Comité de Défense et d'Animation du quartier de Magonty

Ref : CQM-2013-10-CU

Contribution du Comité de quartier de Magonty à la définition du PLU

Annexe 1

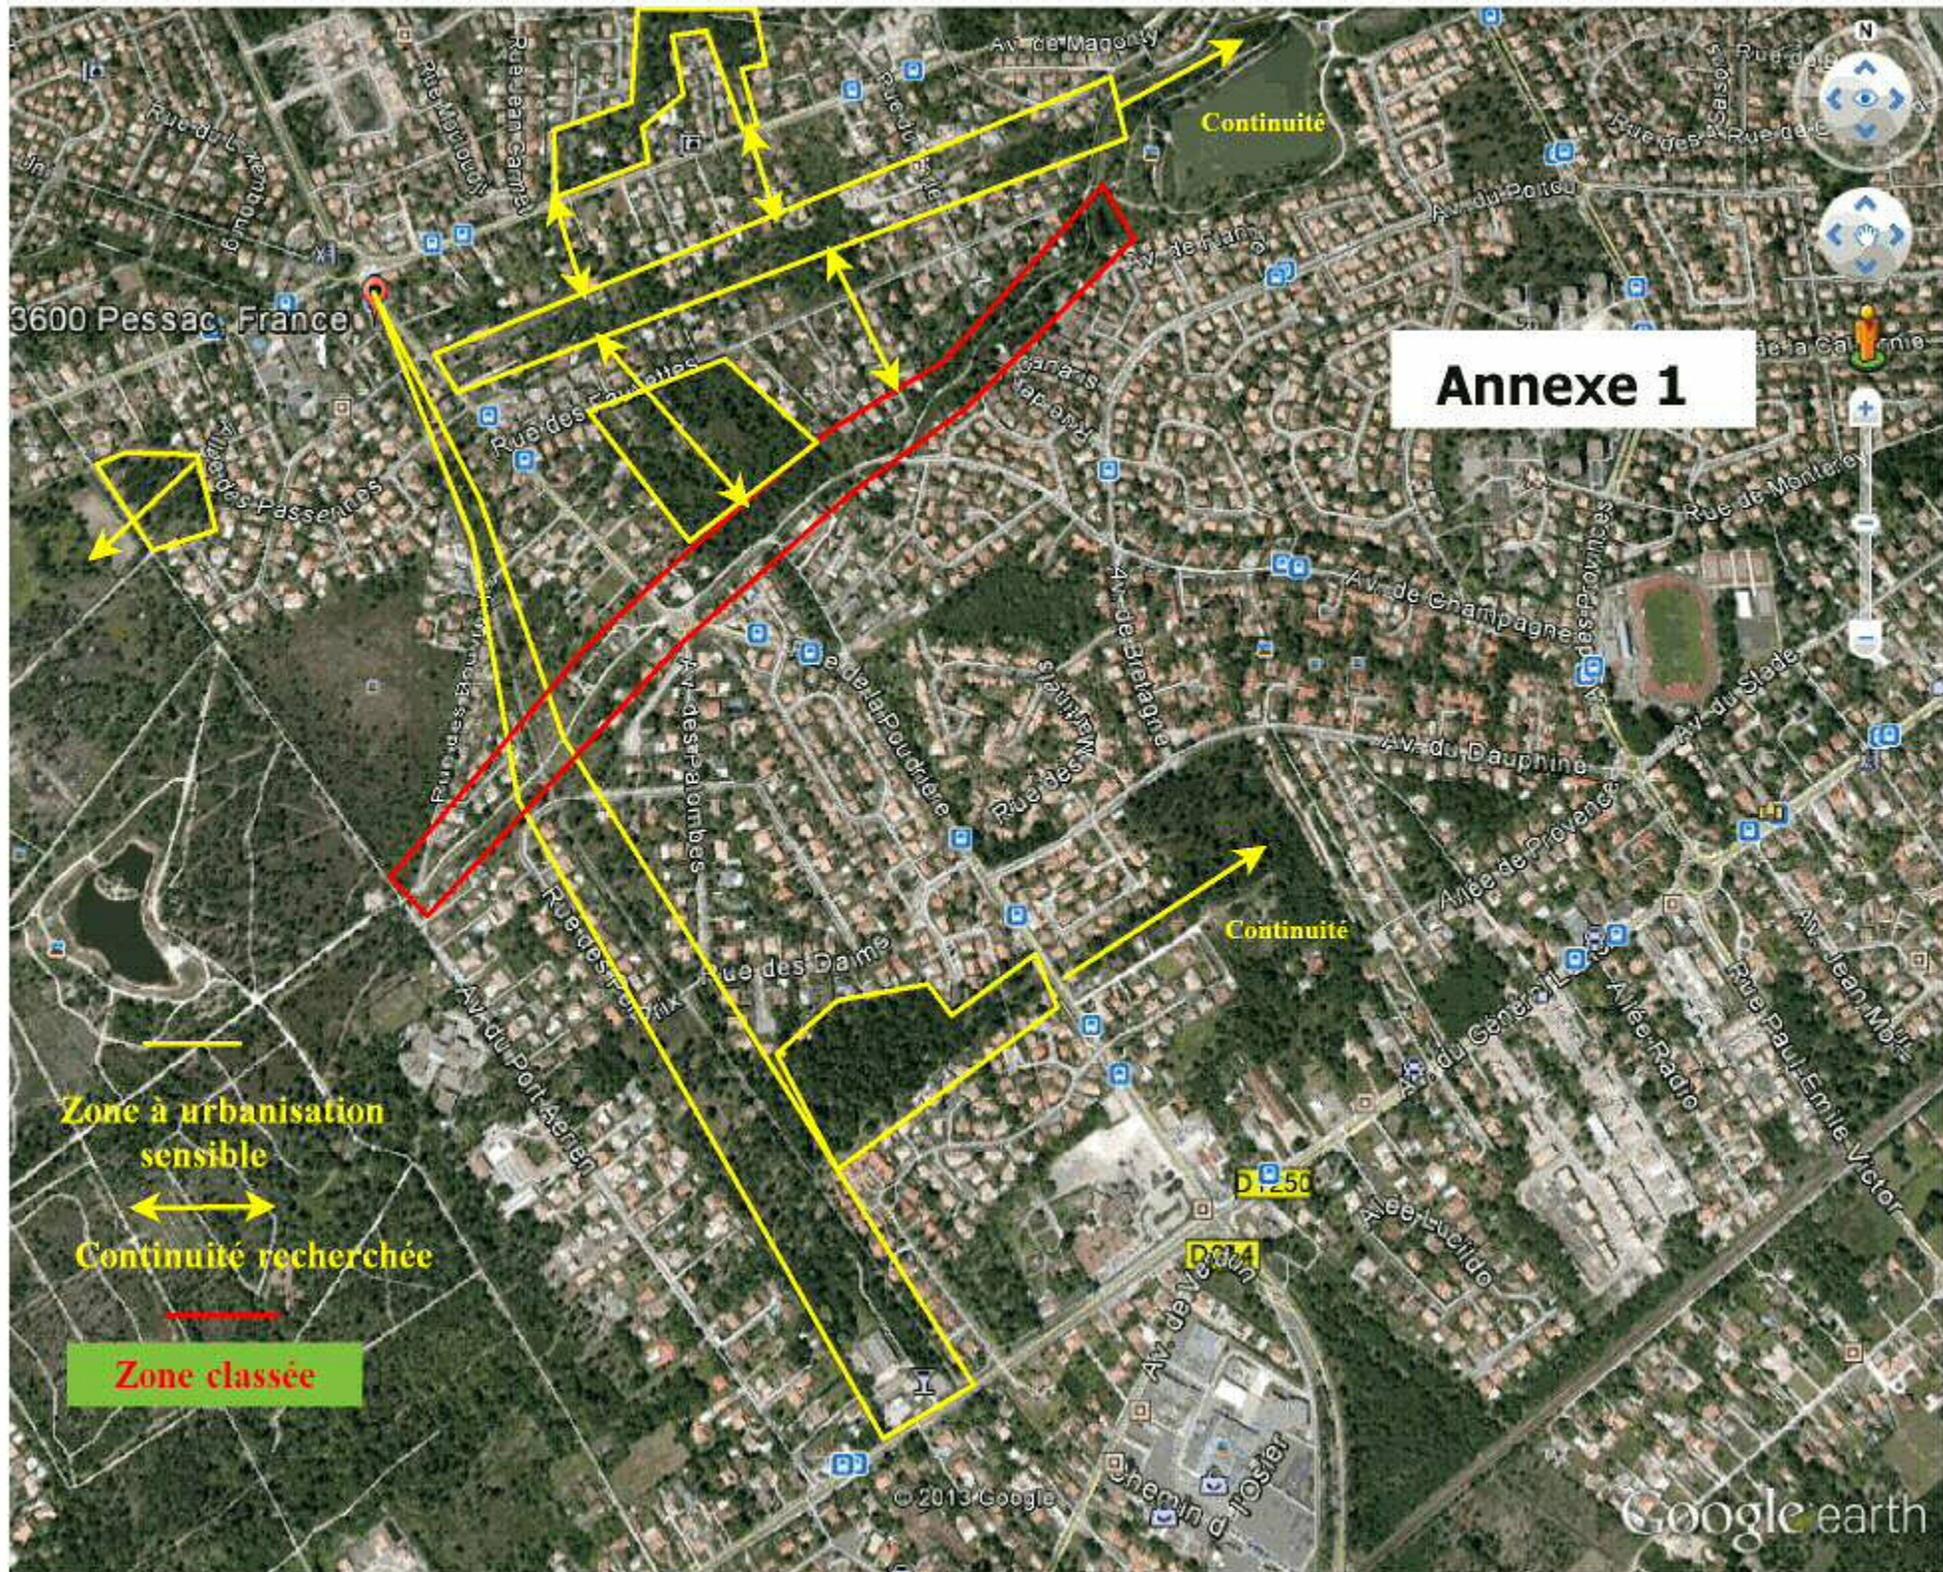
Pour préserver les arbres sur parcelles construites, il faut éviter les très petites parcelles « cube- béton » et dans l'attente des conclusions de l'étude en cours sur Magonty, nous demandons la mise en place de bandes « non aedificandi » sur tous les terrains constructibles situés en limite de secteur urbanisable, en bordure d'espaces verts public et la long du Peugeot (cf. plan annexe 1)

- Ces bandes pourraient être progressives avec une partie stricte et une partie plus permissive (cf. § 3.1.2).
- Pour les parties strictes, nous proposons une largeur de 25m le long du Peugeot, des massifs forestiers et du bois des sources du Peugeot ; 15 m en bord de voie limitrophe de zones A ou N ; 10 m le long des autres voies du quartier (cf. §3.1.1).
- Les droits de construire restent inchangés, des adaptations à ces règles peuvent être accordées en fonction de la cohérence du projet et du projet de protection d'arbres ainsi que pour les annexes et constructions en continuité (notion de densité variable). Des dérogations aux règles de hauteur pourraient être acceptées pour des projets de belles demeures en copropriété (cf. § 3.1.2).

Annexe 2

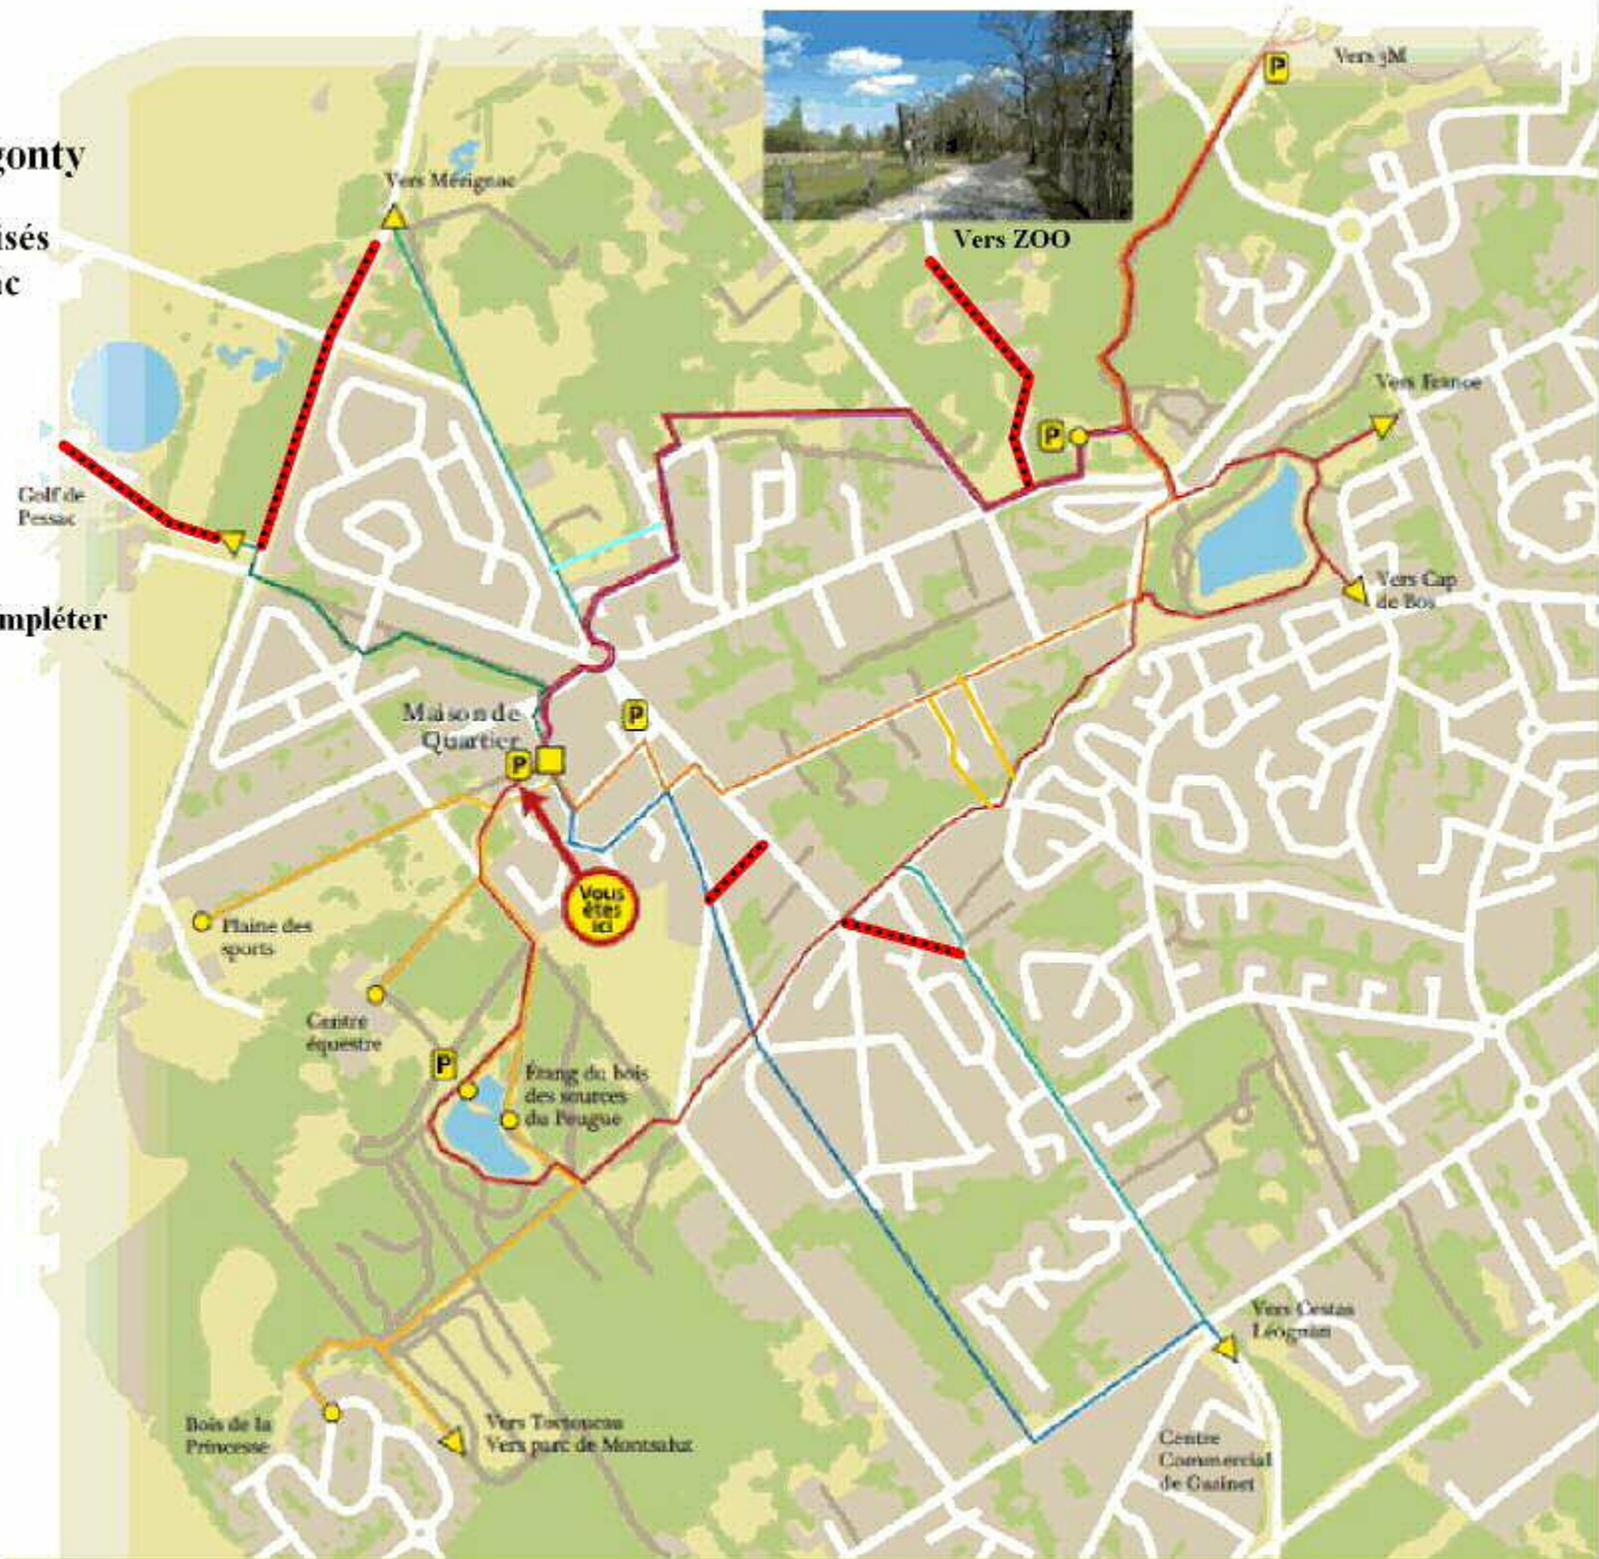
Le réseau des cheminements doux et cyclables, validé avec la Mairie (cf. Plan Annexe 2), doit être intégralement reporté (y compris dans les espaces publics et le bois des sources du Peugue) dans les plans présentés. Les propositions de maillage complémentaires et de créations nouvelles pourront ainsi être mieux appréhendées. Nous proposons, pour permettre un entretien mécanique de ces chemins et la plantation d'arbres de haute tige, de porter leur largeur à 6m (sauf points singuliers) et de bannir les angles serrés. Les vues à préserver des espaces ouverts ou paysagers doivent alors s'appuyer, sauf exception, sur ces cheminements. Les lotissements et copropriétés doivent laisser un libre accès aux piétons et vélos (cf. § 4.1).

Le quartier propose de reprendre dans le PLU le réseau de cheminements doux validé et de le compléter si nécessaire.

Annexe 3

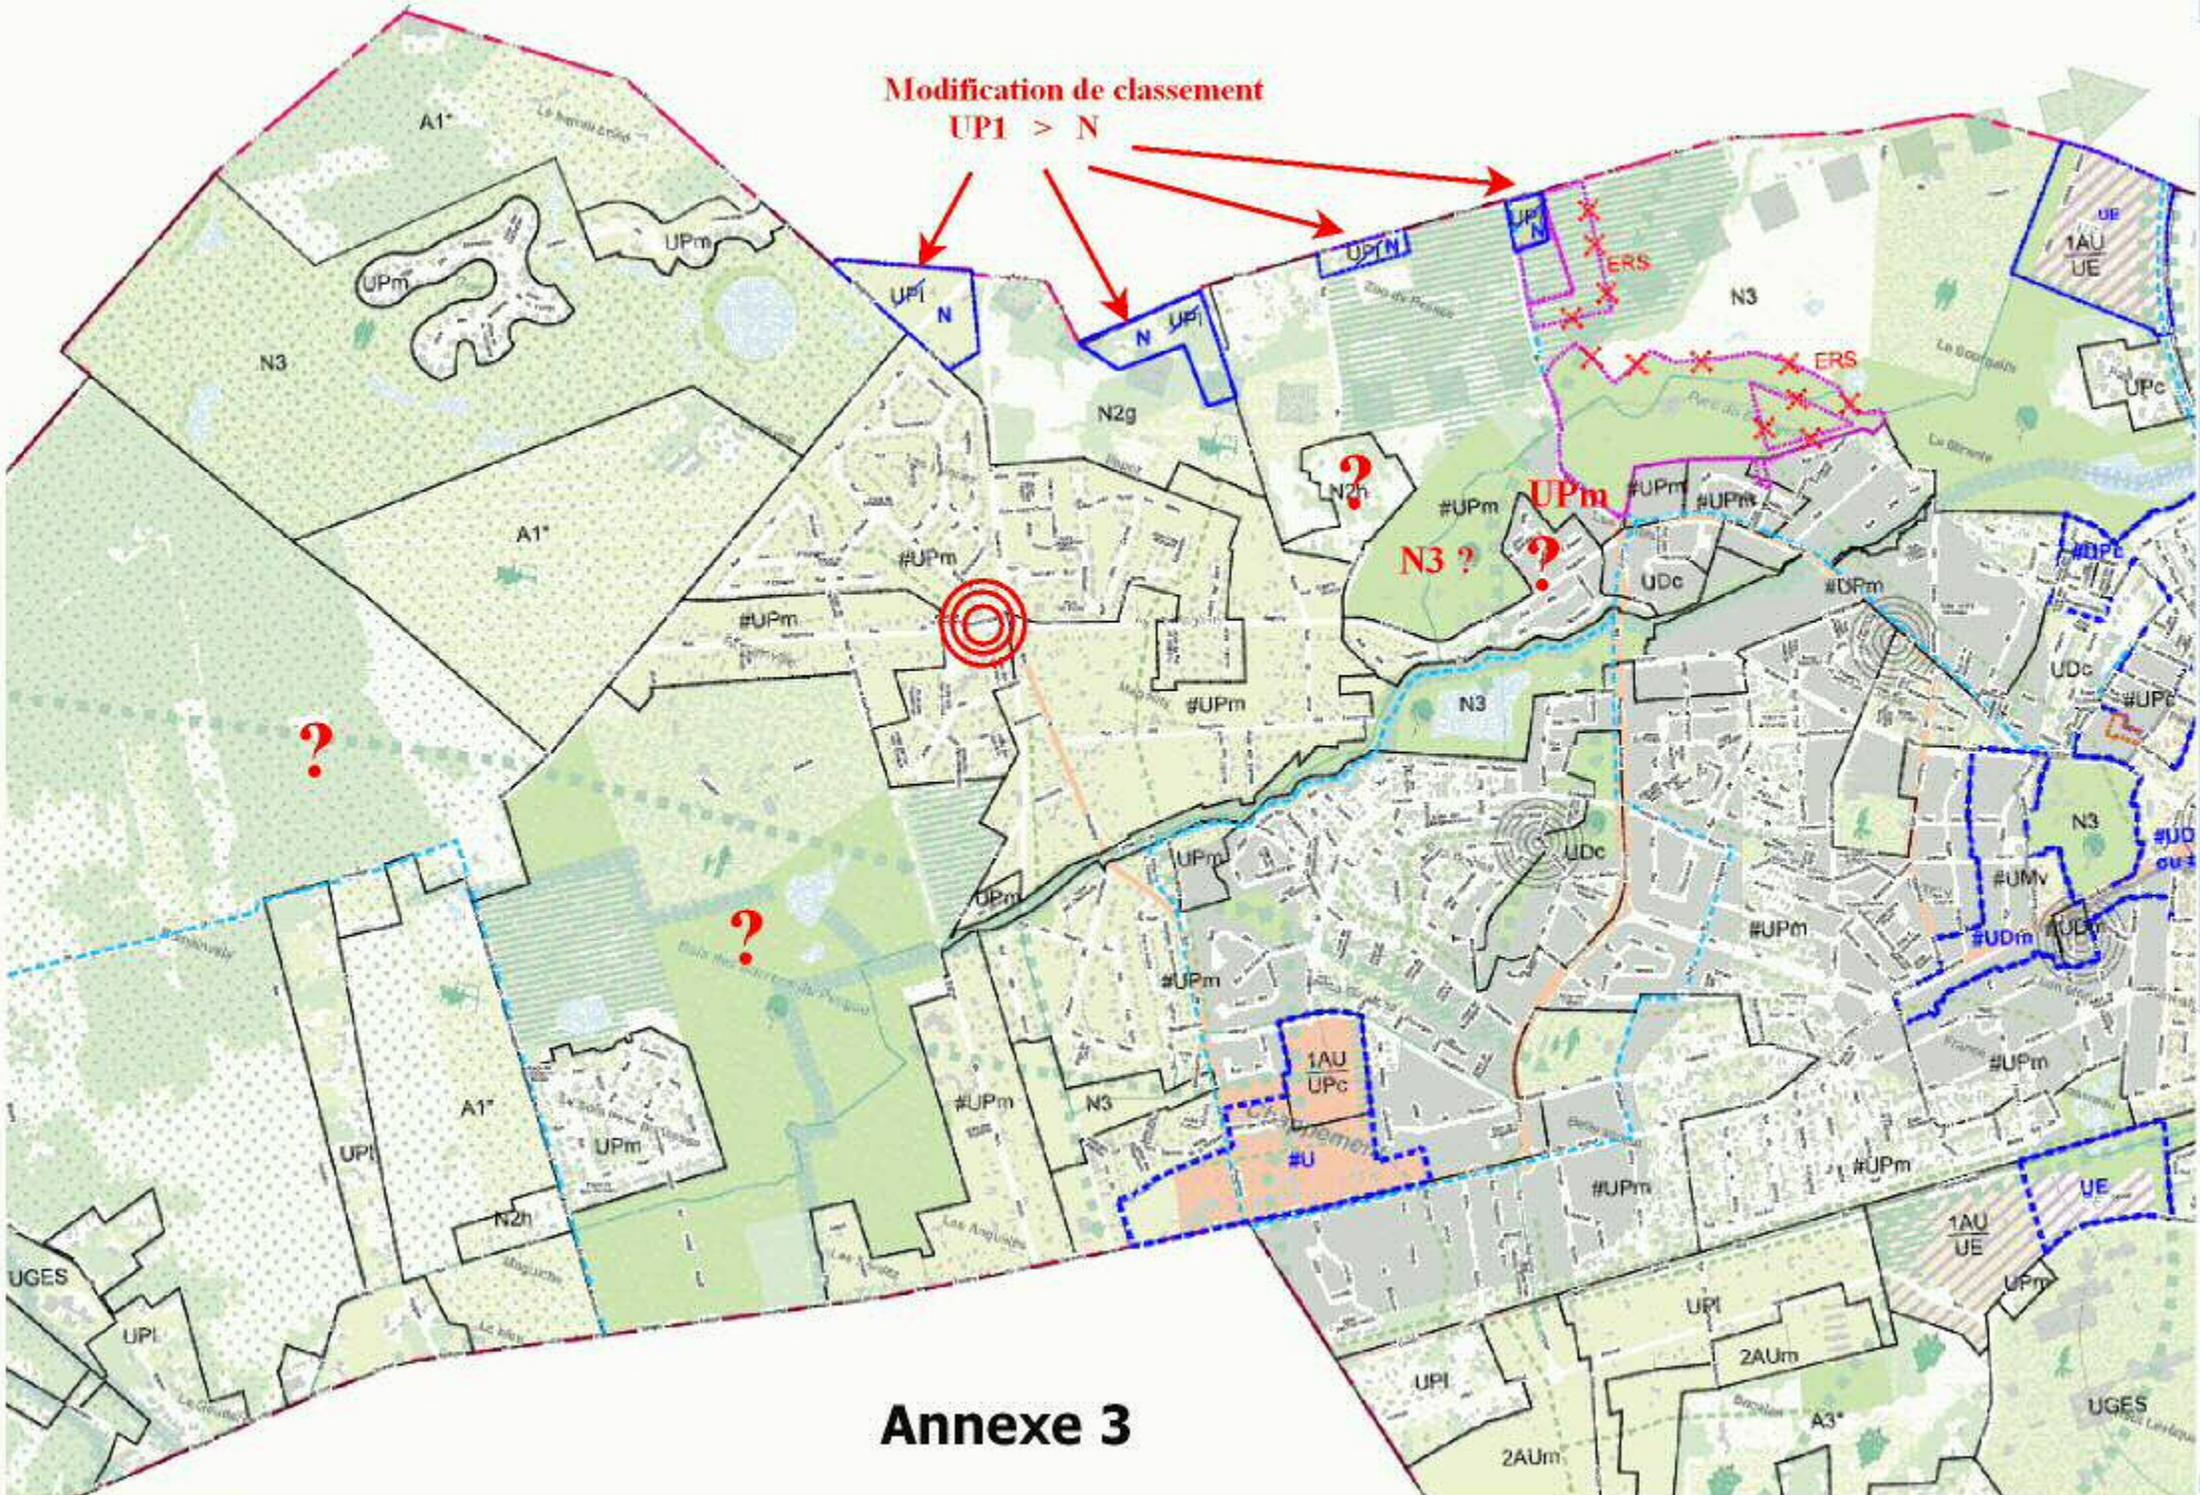
Le plan annexe 3 positionne nos principales remarques et interrogations.

- Nous sommes très surpris de découvrir que 4 secteurs classés UPI, et construits se trouvent déclassés en secteur N. En l'absence de toute information sur les règles applicables, nous demandons le rétablissement du zonage UPI préexistant, conformément à la règle affichée de ne pas déclasser certains secteurs constructibles. De plus ce déclassement ne présente aucune logique
- Le plan ne fait apparaître que certain cheminement doux. Nous demandons que le fond de plan intègre le réseau des pistes cyclables et cheminements doux sur lesquels la Mairie a donné son accord (cf. plan annexe 2).
- A partir de cette base, faire apparaître les propositions de complément. Selon les plans, il semble y avoir des différences de tracés et des différences avec les chemins réalisés.
- Pourquoi plusieurs secteurs UPm contigus ?

- Précisions sur la zone U à Chappement/ Le pacha ? Quelles règles ?
- Précisions sur les règles applicables aux zones A1*? Quelles conséquences pour les constructions existantes ? Y a-t-il des possibilités de constructions nouvelles ?

- Le secteur du bois des sources du Peugue ne semble pas avoir de classement de zone. Ne faut-il pas distinguer le secteur d'équipements (plaine des sports, centre de loisirs, cercle équestre), de la partie naturelle ?

- Absence de zonage sur la partie au sud de l'avenue de Magonty (Beauséjour, bois de l'Alouette)
- Quelle logique dans le classement N2h (Merle Transvaal)

- Pourquoi un zonage UPm sur tout le secteur Détente et Loisirs et serres municipales ? Nous souhaiterions un zonage conforme à l'usage de service et nature (N3 ?) et maintien de l'UPm le long de l'avenue de Beutre.

- Quel est le classement A1 ou N2g du vaste secteur dit de « Romainville » au-delà de la rue de la Princesse et incluant les terrains au carrefour Princesse/Général Montsabert ?

- A quoi correspondent les hachures de certains secteurs à l'intérieur du bois des sources du Peugue ?
- Il manque la représentation du centre de service/école/commerces/ médical/MQ du quartier de Magonty
